改善箇所説明図

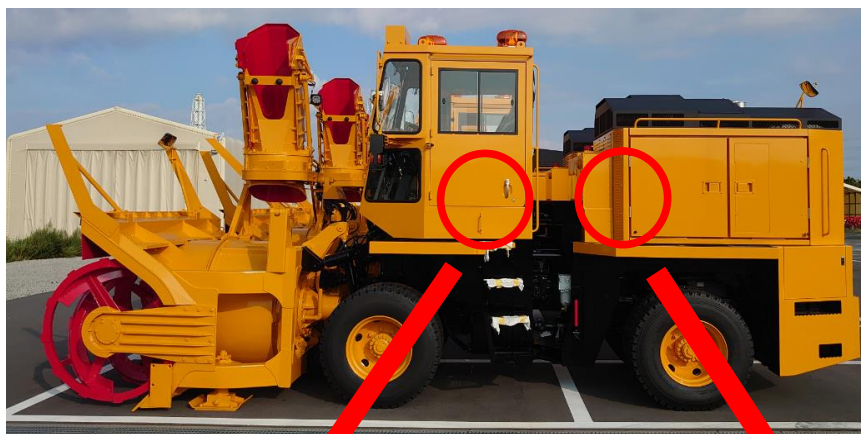
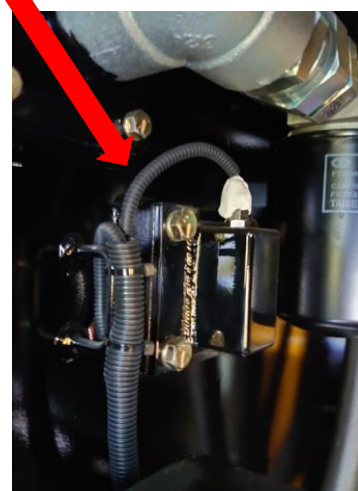
制動液漏れ警報装置R置において、制御プログラムが不適切なため、制動液量が規定値より低下しても油量低下警告灯が点灯しない。

対象車両、制動液漏れ警報装置用制御プログラムを対策仕様に修正する。
